遂宁市鑫悦华府建筑设计方案调整批前公示

项目名称：鑫悦华府

公示内容：

优化地下室人防区域

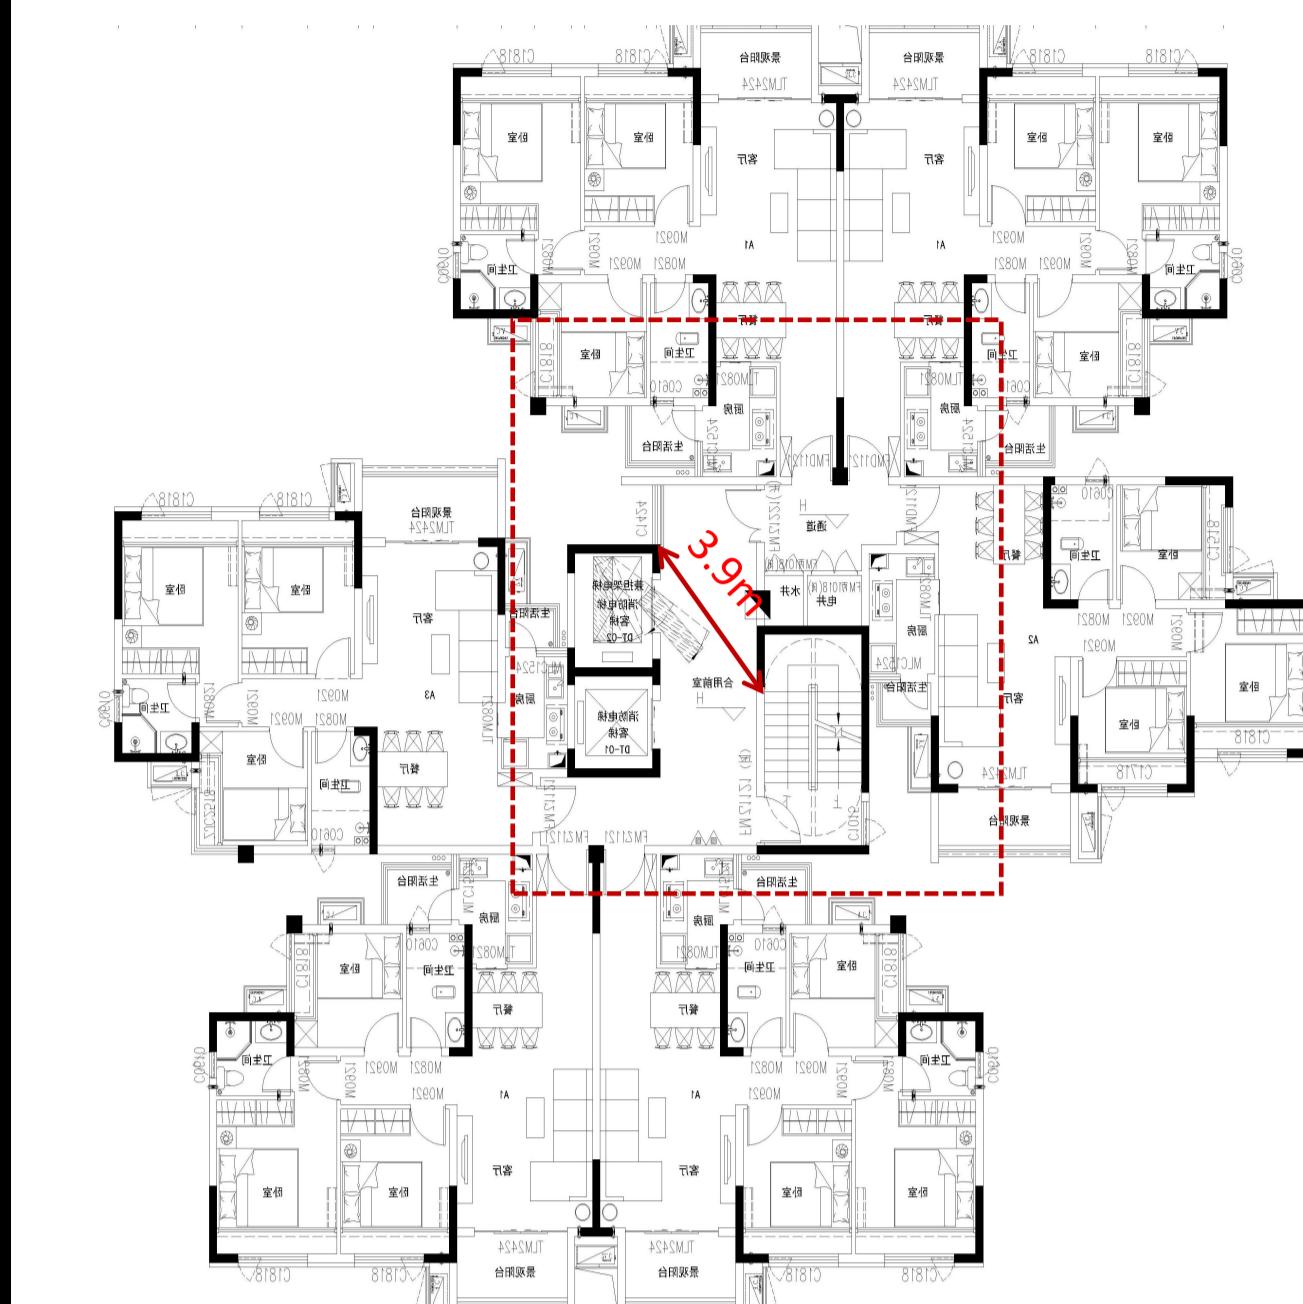
• 原地下室人防区域 6000 m²

调整后地下室人防区域 6427 m²

调整后1、2#楼单体平面图

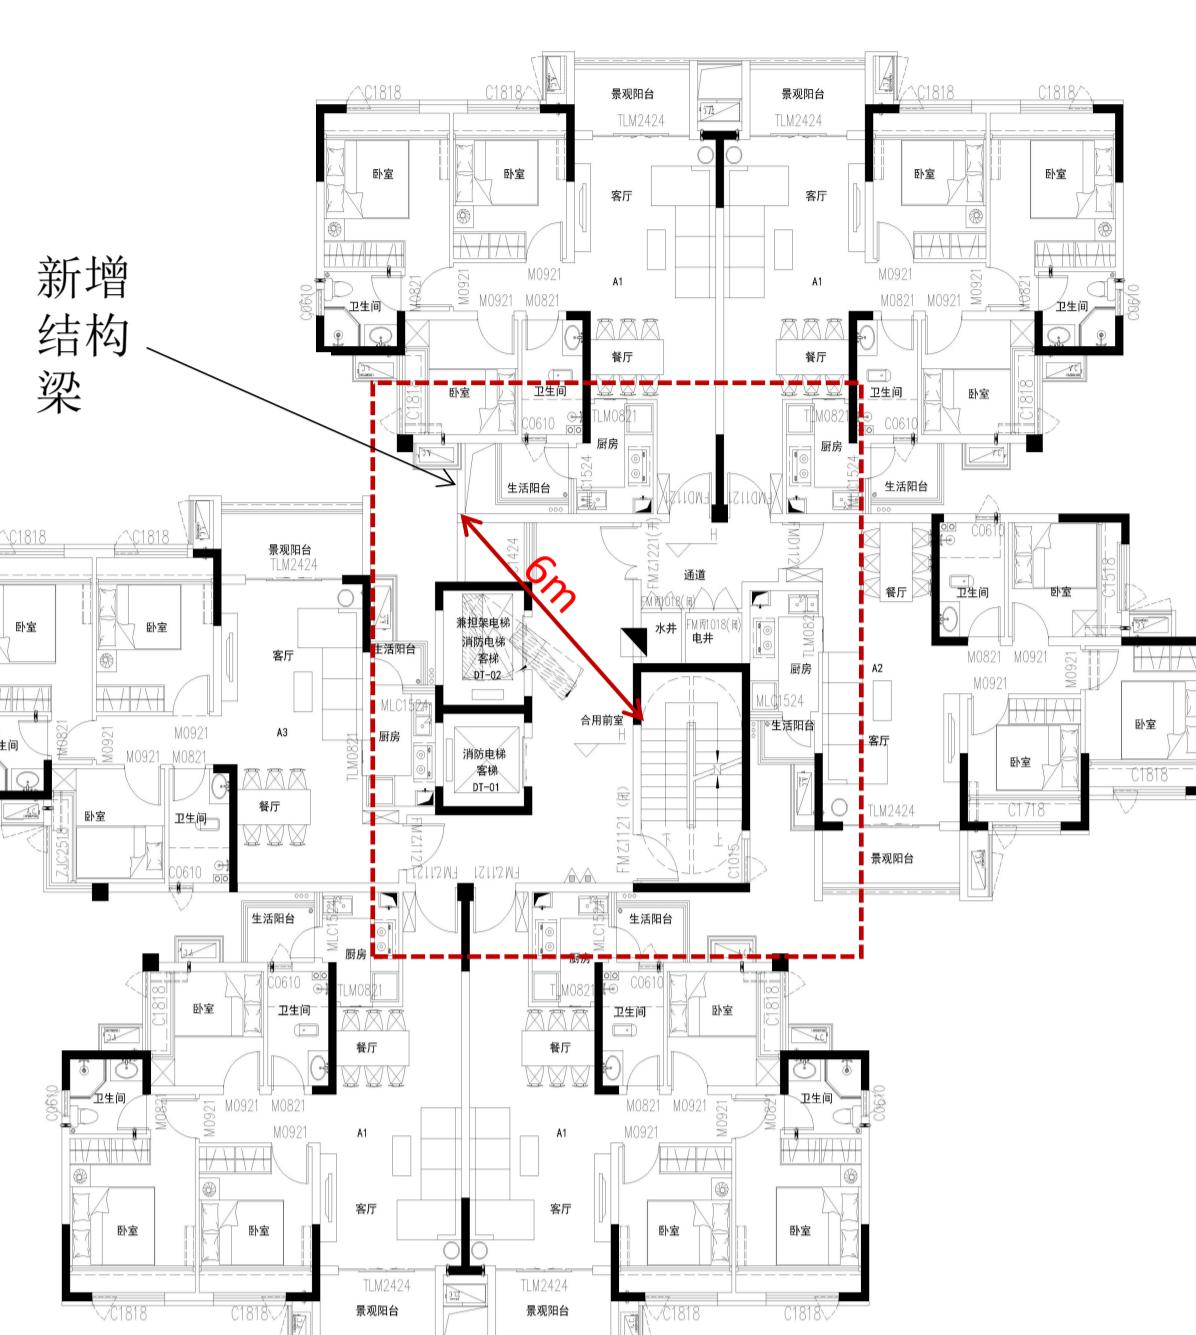
住宅建筑平面增设结构拉梁

双阳台位置放大效果图

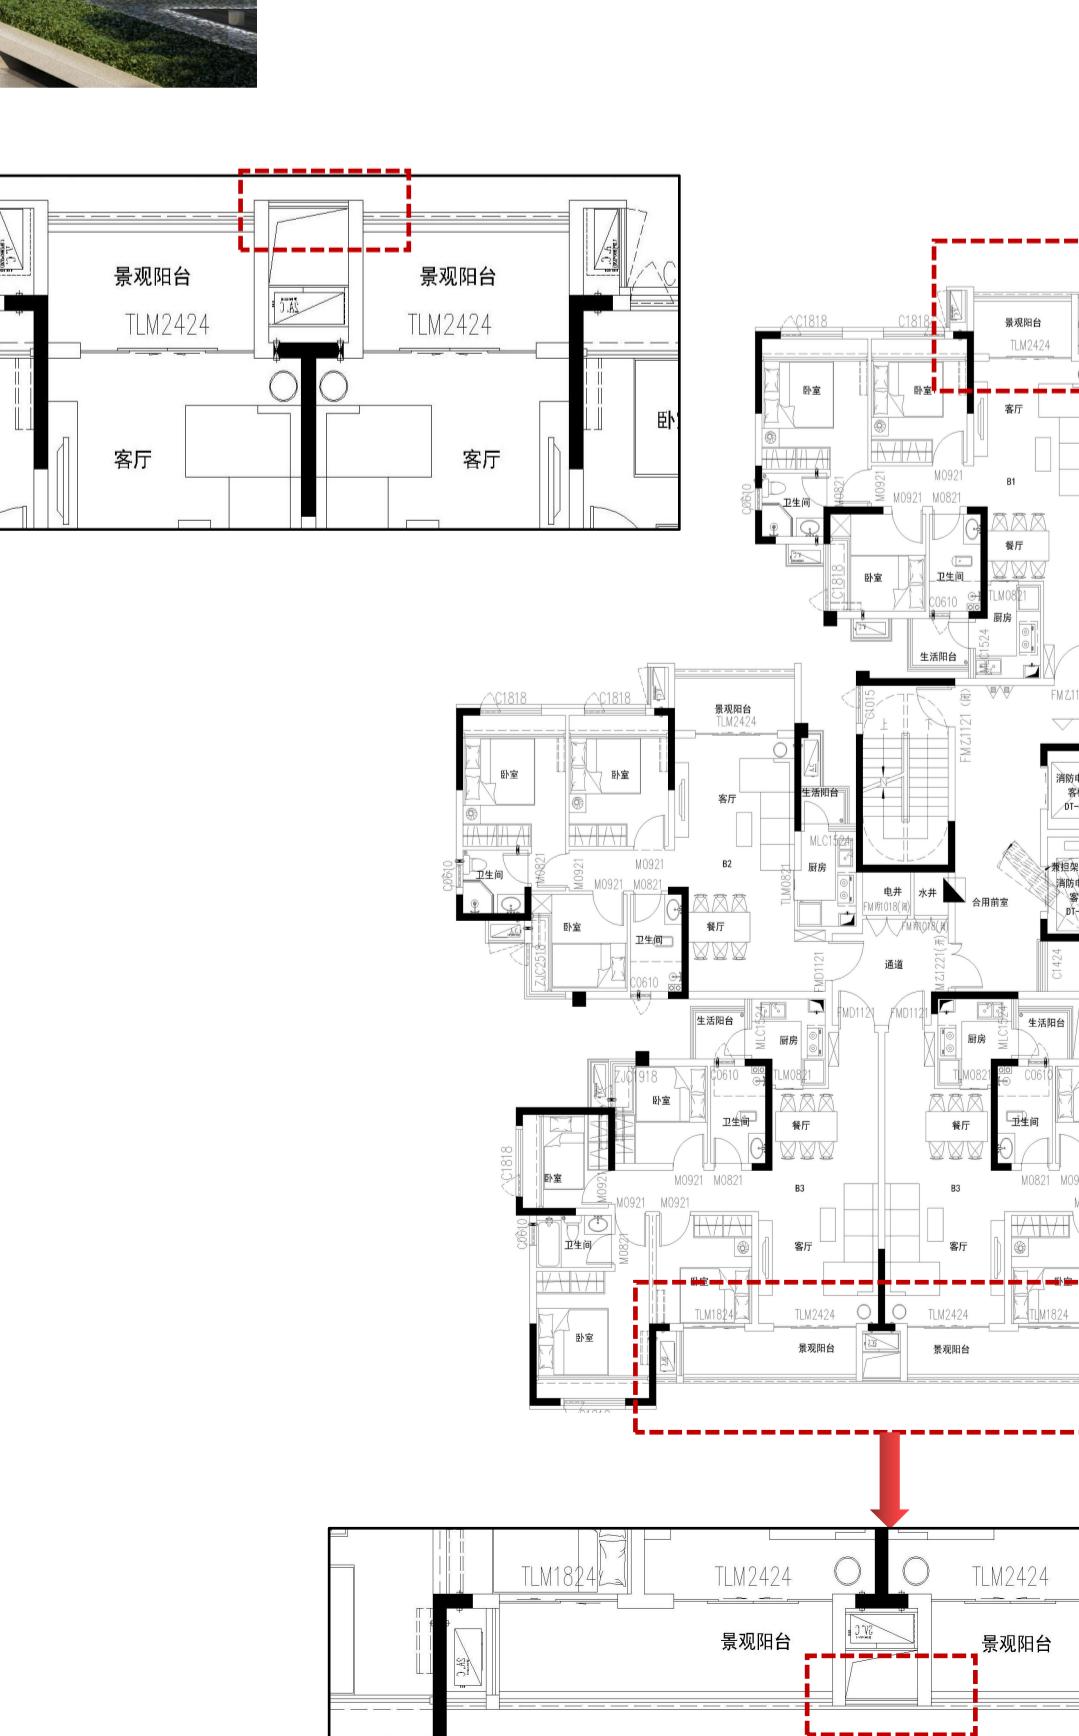
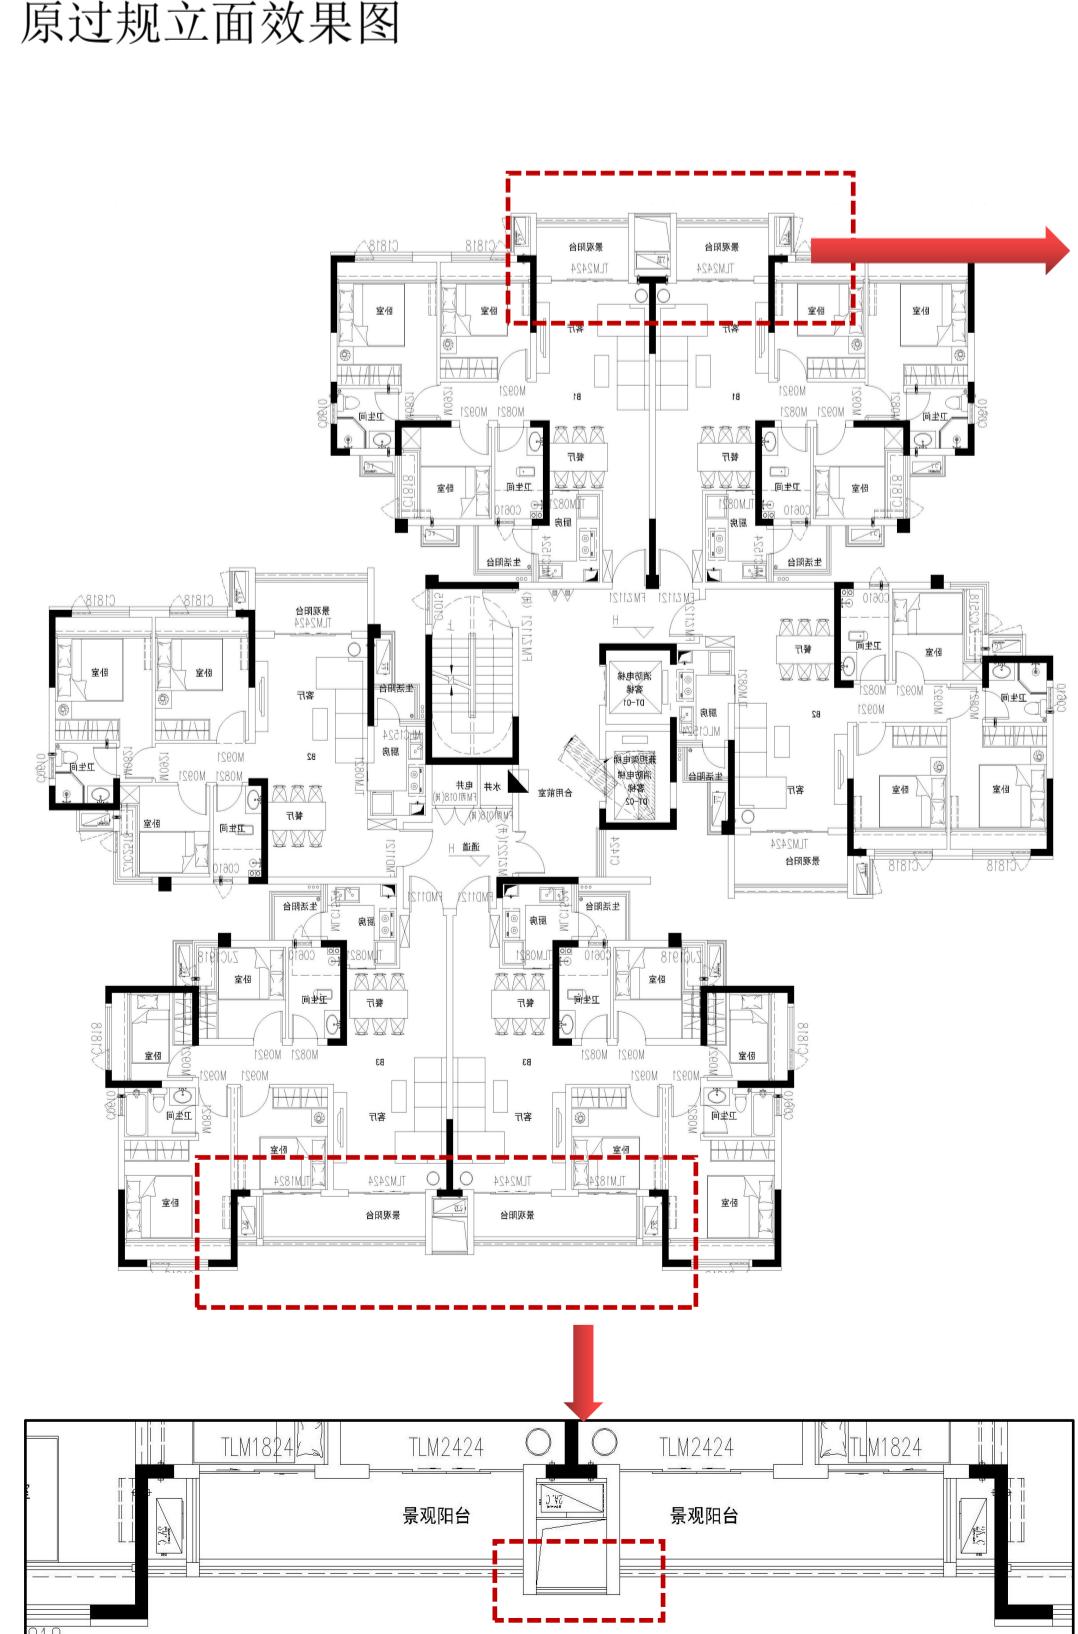
1、2、3、4、5、6、7楼双阳台位置线条做法参照效果图对单体平面进行调整：
